Krajský úřad, Velká Hradební 3118/48, 400 02 Ústí nad Labem
Odbor investiční

Datum: 10. 3. 2020
Spisová značka: KUUK/016321/2020/INV/VZ-INV/0018/5
Číslo jednací: KUUK/042823/2020
Vyřizuje/linka: Bc. Alena Wurmová /140
E-mail: wurmova.a@kr-ustecky.cz

Vysvětlení/změna/doplnění zadávací dokumentace č. 2 k veřejné zakázce na stavební práce s názvem „Krajský úřad Ústeckého kraje – rekonstrukce objektu v ulici Velká Hradební 3121/50 Ústí nad Labem“ zadávané v otevřeném řízení v podlimitním režimu.

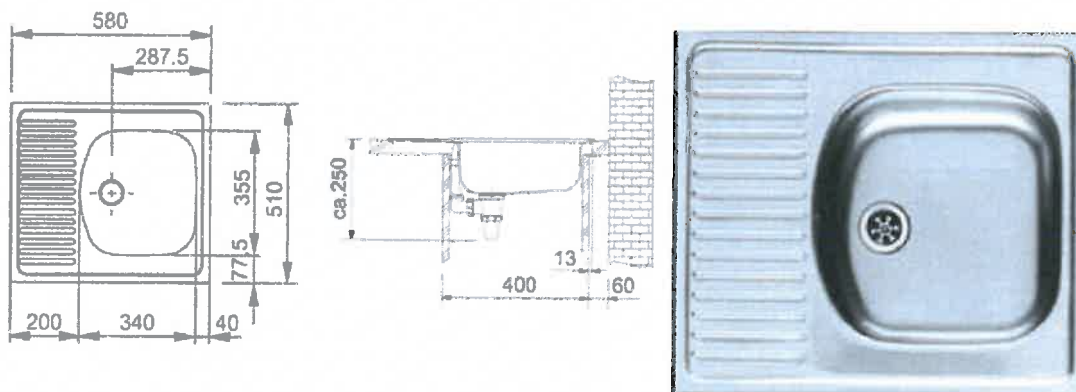
9. Na výkrese „v.č. 11 tabulka psv prvků“ je uveden seznam požadovaného vybavení WC pro tělesně postižené, kde je bod 7. ovladač signalizace systému nouzového volání v = 600-1200 mm.

Upřesní zadavatel bližší informace k tomuto ovladači?

Není nebo neměla by být vlastní dodávka a montáž součástí Slaboproudé elektrotechniky?

- 8) Klozet bude se zadním vývodem.
- 9) Tyto ovladače spadají do silnoproudu SO 01.6, položka č. 25. V popisu PSV prvků je uvedeno pouze umístění.
